## **Zápis z pracovného stretnutia**

Projekt: MET Ružinovská radiála, PD  
Dátum: dňa 20.4.2021 o 9:00 hod., online stretnutie  
Prítomní: za Zhotoviteľa:  
*Dopravoprojekt (DPP):* Nikola Grančič, Igor Karchutňák  
*Elektroline (ELL):* Kateřina Švehlová  
za Objednávateľa:  
*Hlavné mesto SR Bratislava (HMBA):* Angelika Agócssová, Gabriella Balkó, Marko Barvirčák, František Brliť, Roman Herda, Eva Kostolányiová, Alena Kovárová, Juraj Repík, Jakub Tomšík  
*Dopravný podnik Bratislava (DPB):* Michal Dekánek, Karol Kollár, Ivan Minarovič

Predmet stretnutia: **Napájacie vedenia pre trakcie - uloženie, trasovanie a iné**

### **Metropolitná sieť mesta**

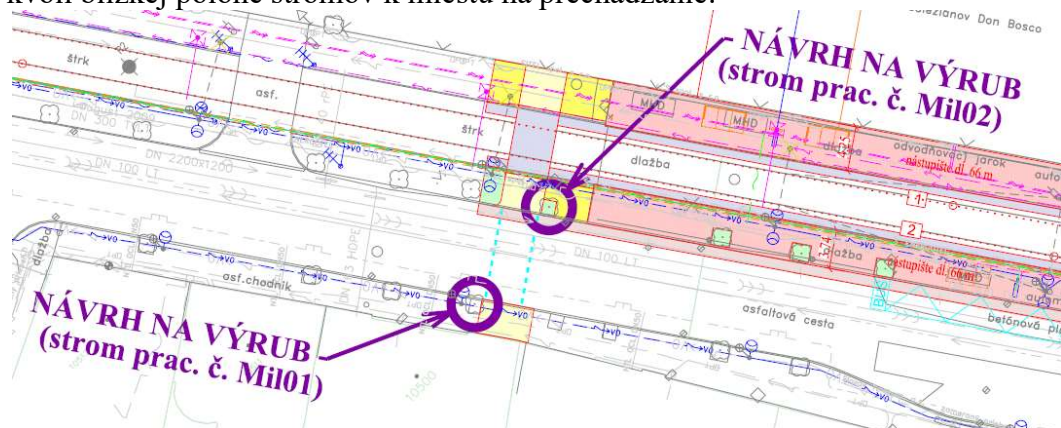
- Pre potreby mesta bola pri koncepte DÚR požiadavka na polozenie 1 HDPE chráničky so zaľúknutým 96 vláknovým káblom.
- Oddelenie mestského informačného systému (OMIS) z HMBA požaduje o vytvorenie rezervy v navrhovanom multikanáli pre optiku mesta pozdĺž celej radiály.

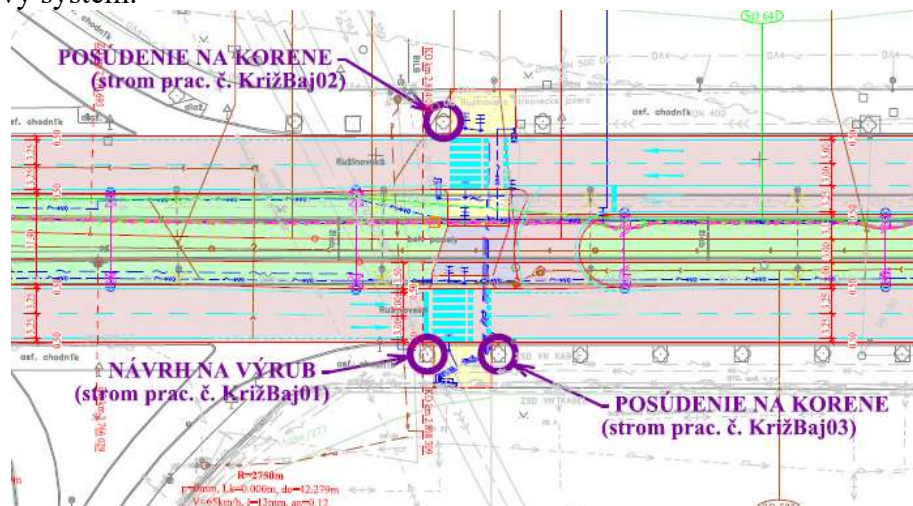
- PPP pri Bajkalskej km 2,7
  - projektant navrhuje výrub jedného stromu v smere von z centra vpravo z dôvodu zhoršených rozhľadových pomerov a zhoršenej viditeľnosti chodcov a cyklistov, ktorí vchádzajú na vozovku a navrhovanej svetelnej signalizácie, tak viditeľnosti blížiacich sa vozidiel k priechodu kvôli blízkej polohe stromu. Zároveň dochádza k zníženiu výškovej úrovne chodníka do cca 12 cm kvôli realizácii debarierizačných opatrení a tie sa týkajú ďalších dvoch stromov, ktoré sú pri priechode, a môže to mať vplyv na ich koreňový systém.

- stanovisko OTMZ: vzhľadom na navrhnutý PPP súhlasia s odstránením daného stromu s prac. č. KrižBaj01, požadujú však adekvátnu náhradnú výsadbu na danej lokalite, ktorá bude súčasťou projektovej dokumentácie.
  - 2 ks stromov s prac. č. KrižBaj02 a KrižBaj03 nie sú v priamej kolízii. Rastú vo výsadbových štvorcoch, ktoré podľa PD nebudú projektom priamo zasiahnuté. Je však veľký predpoklad, že koreňový systém daných stromov zasahuje pod súčasné spevnené plochy. Nakoľko nie je možné momentálne s istotou tvrdiť, že hlavné korene sú

situované práve v časti, kde bude znížený terén, nie je dôvod na výrub. Je totiž možné, že pri realizácii a odokrytí spevnených vrstiev bude možné vykonať naprojektované stavebné úpravy bez výrazného vplyvu na dané dreviny. Realizačne je tiež možné prispôbiť technológiu pokládky dlažby existujúcemu koreňovému systému. Pri realizácii je potrebné postupovať v zmysle STN 837010 a Arboristického štandardu 2.
